Resolución de la Directora General de Armonización Urbanística y Evaluación Ambiental por la que se formula la declaración de impacto ambiental ordinaria del proyecto PFV Son Fabar, polígono 14, parcelas 71, 95 y 110, TM de Capdepera. (exp. 196A/2025)

DECLARACIÓ D'IMPACTE AMBIENTAL

PFV SON FABAR - CAPDEPERA

Figura 2. Ubicació de les alternatives. Font: *Elaboració pròpia.*

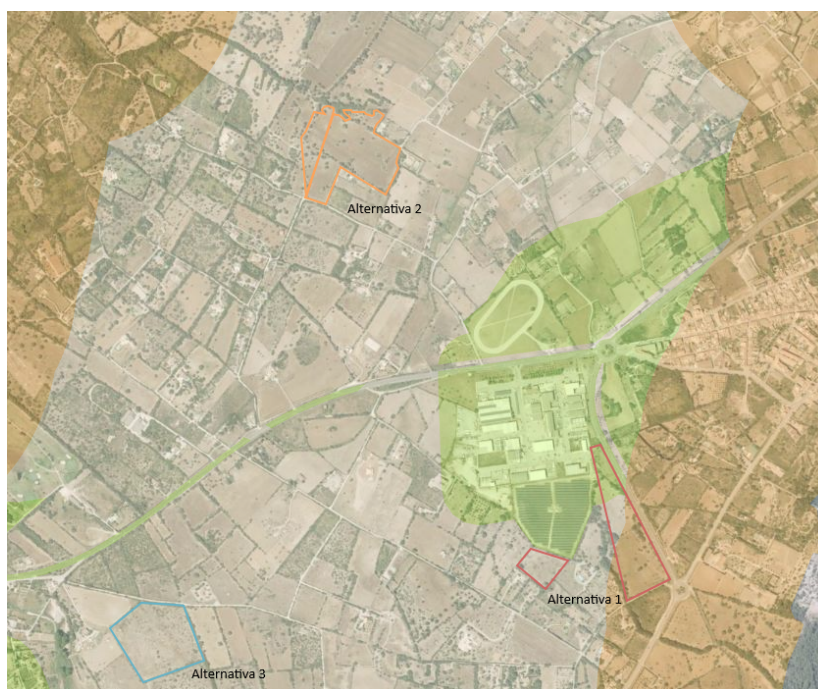
Alternativa 3: es situa a la parcel·la 328 del polígon 14 del TM de Capdepera entre Capdepera i Artà amb una superfície total de 16,7 ha. El sòl està catalogat com a rústic general agrícola-ramader. Els accessos a les parcel·les es troben en bon estat i són practicables per a vehicles per transport de material i per maquinària pesada. La línia d'evacuació hauria de fer un recorregut de 1200 m de forma soterrada fins a la subestació de Capdepera, si es fes per vial públic hauria de travessar un hàbitat d'interès comunitari.
